FICHA DE ANÁLISIS DE PREFACTIBILIDAD DE OBRA PÚBLICA

Presupuestos Participativos
2024

Administración Zonal
Manuela Sáenz

2.1 Tipo de Requerimiento:	X	Espacio Público		Vialidad		Infraestructura	
2.2 Nombre del requerimiento:	CONSTRUCCIÓN DE UNA CANCHA MÚLTIPLE					2.3 ID Via:	S/N
Desde:							
Hasta:

8. FOTOGRAFÍAS

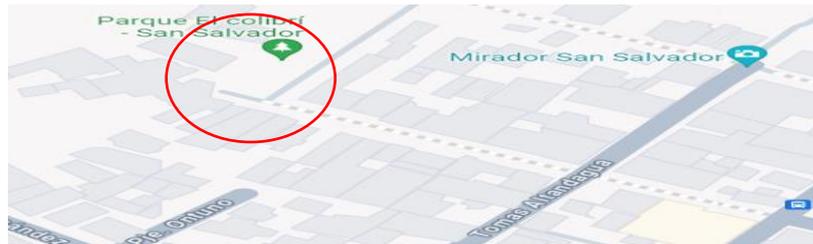
El pedido es NO FACTIBLE tecnicamente. No cuenta con el espacio minimo en ancho para el diseño de cancha, es un talud que necesita implementación de un muro.
